改善箇所説明図

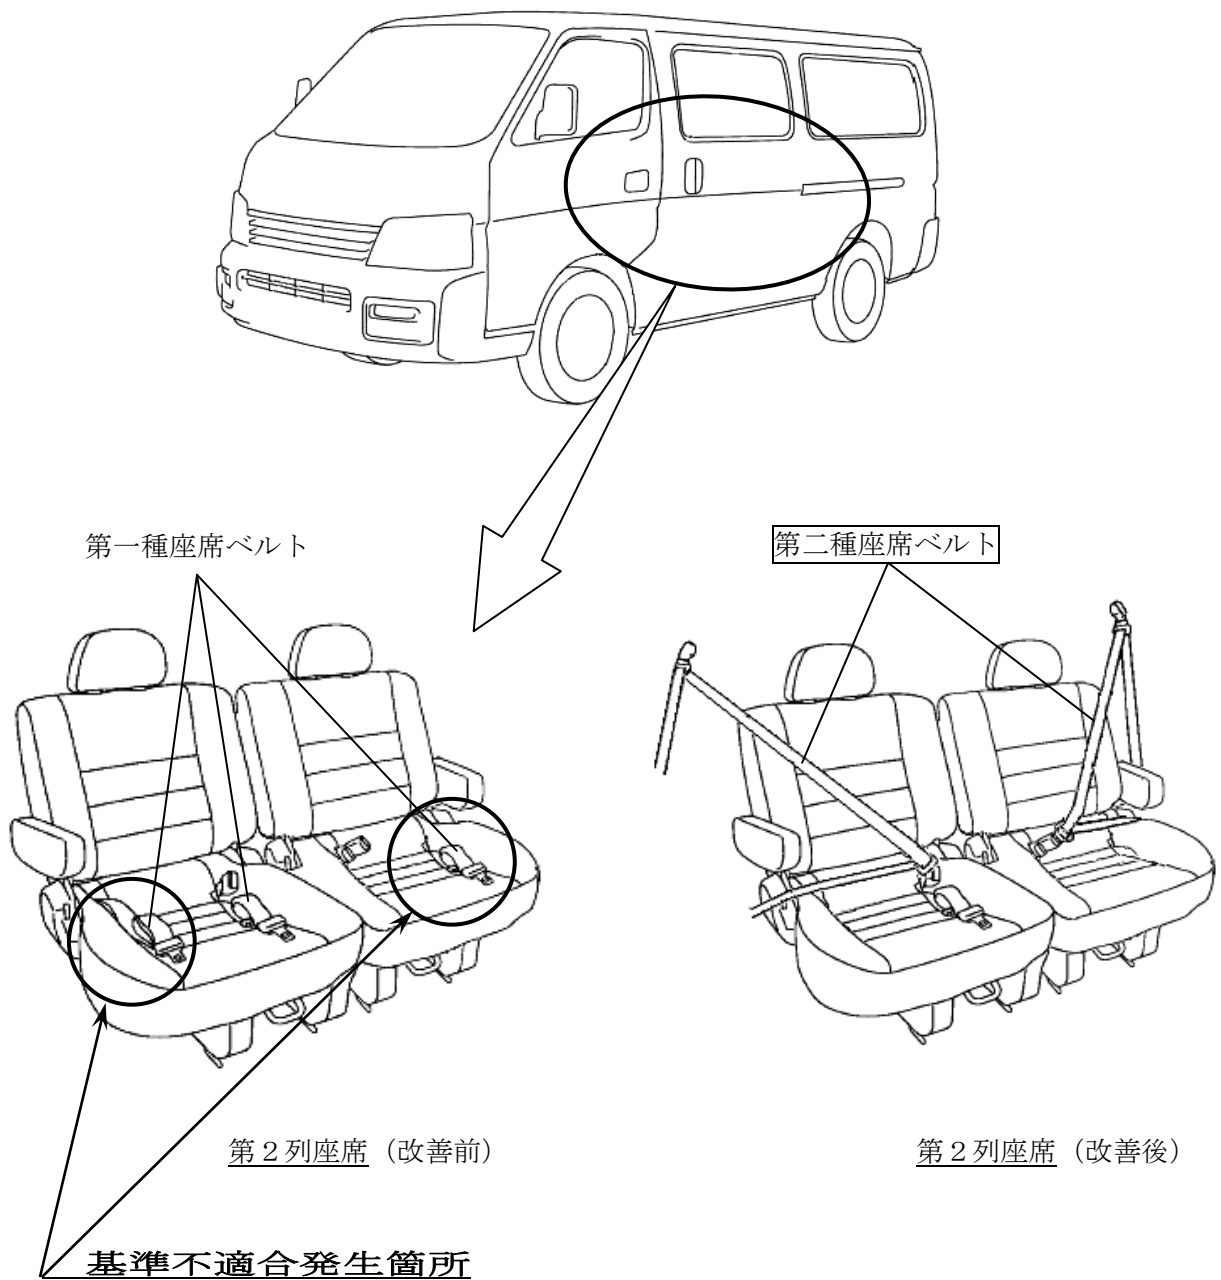
小型貨物車で乗車定員を2（5）人仕様から5人仕様にした車両の第2列外側席の座席ベルトにおいて、第二種座席ベルト（3点式）を取り付けるべきところ、第一種座席ベルト（2点式）が装着されているため、保安基準を満足していない。

全車両、当該座席ベルトを第二種座席ベルト（3点式）と交換する。

識別：座席ベルトの形状の違いにより容易に識別できるため、特別な識別は行わない。
